原 登 本 第 1 6 7 号
2 0 2 3 年 1 月 2 0 日

川内原子力発電所原子炉施設保安規定変更認可申請について

川内原子力発電所原子炉施設保安規定
変更前後比較表

別図1 保安規定品質マネジメントシステム計画に係る規定文書体系図

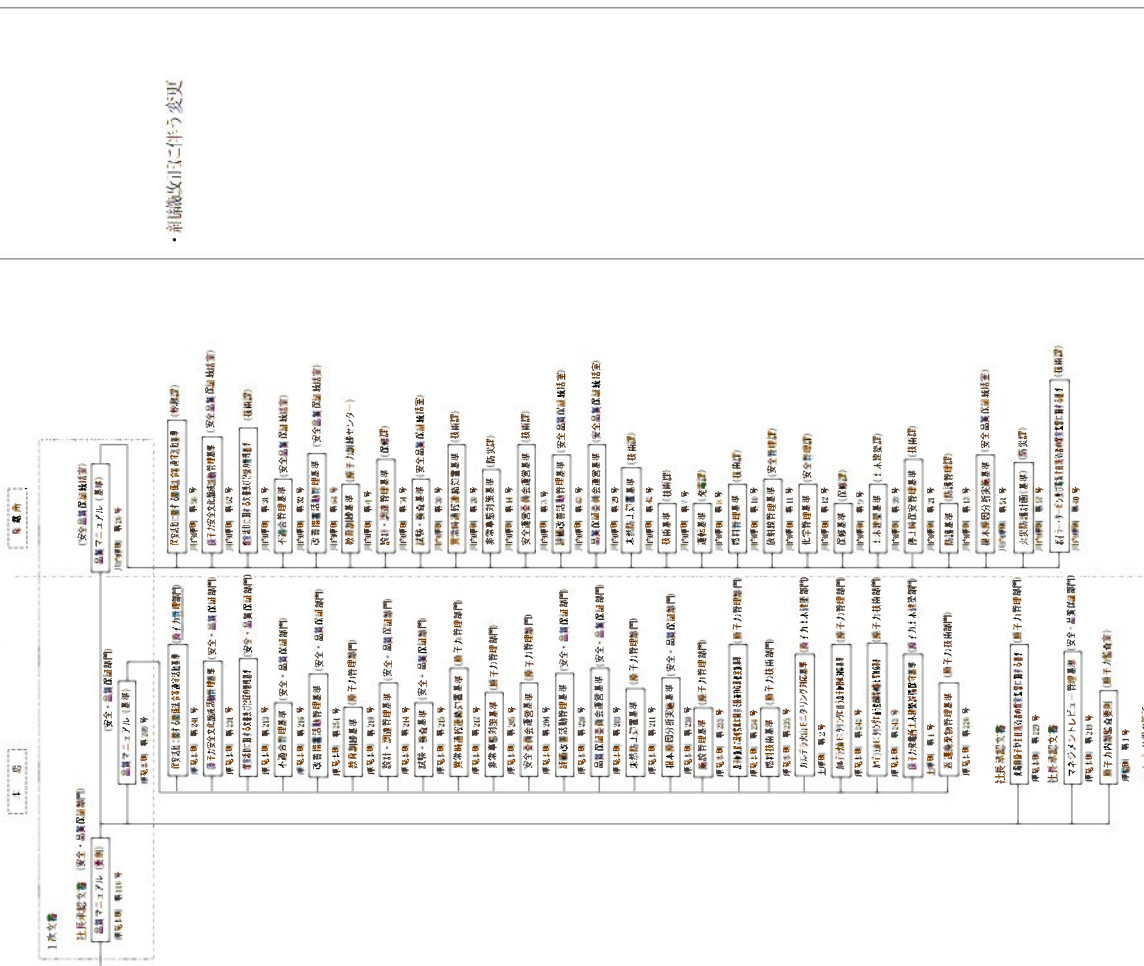
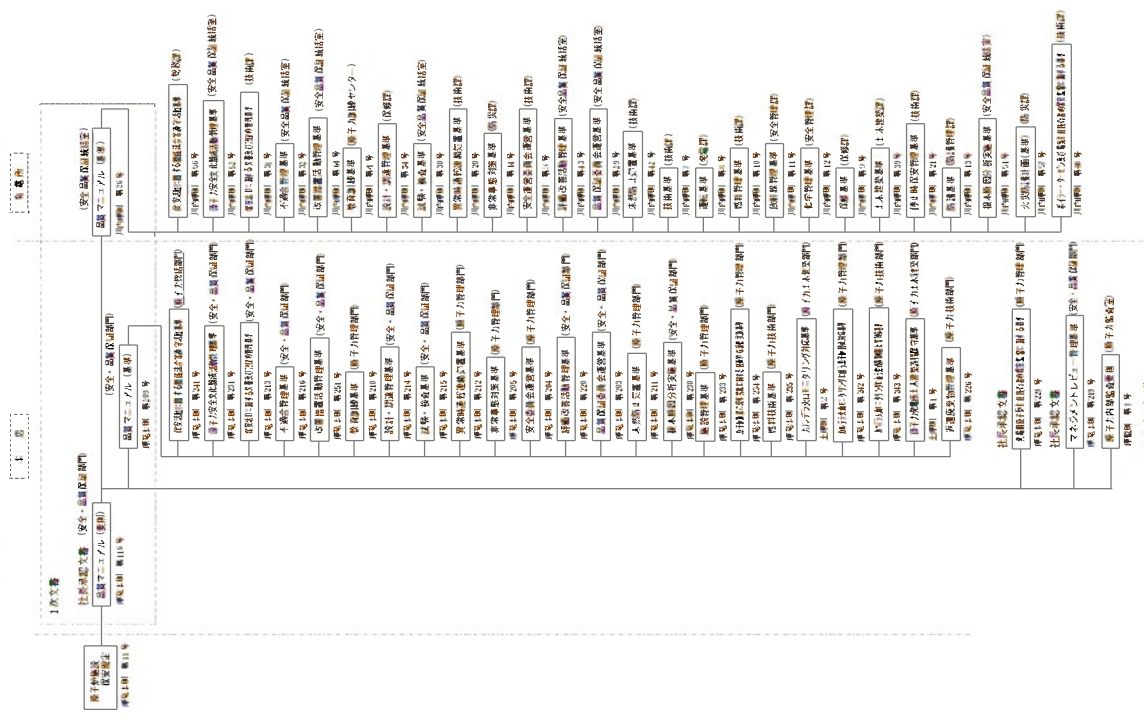
・前編改訂に伴う変更

保安規定品質マネジメントシステム計画に係る規定文書体系図

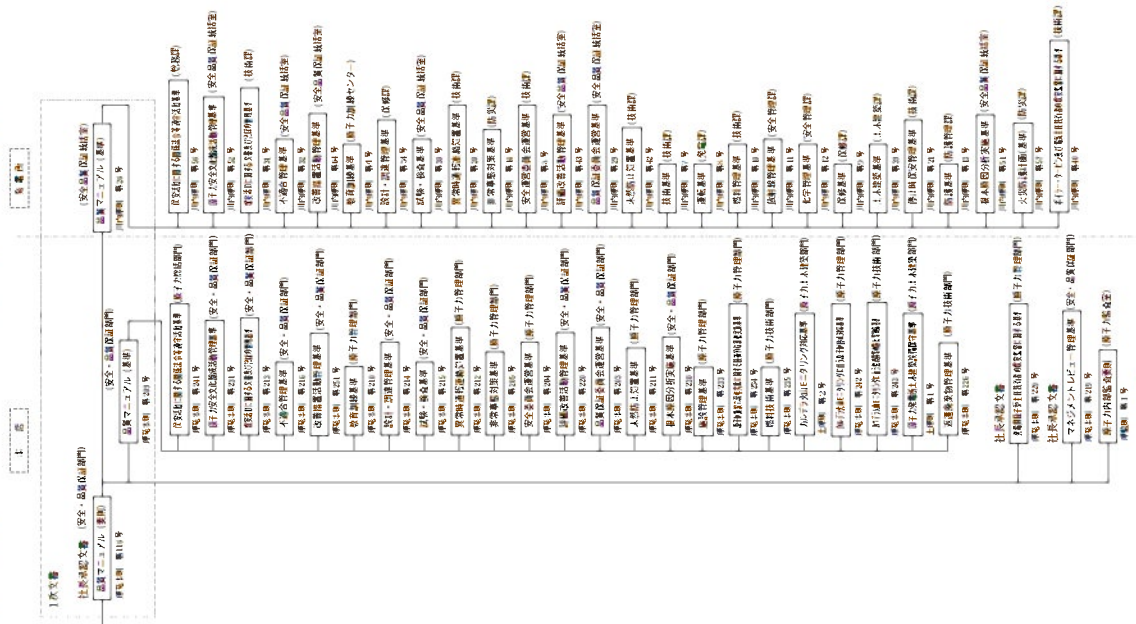
・継続改訂に伴う変更
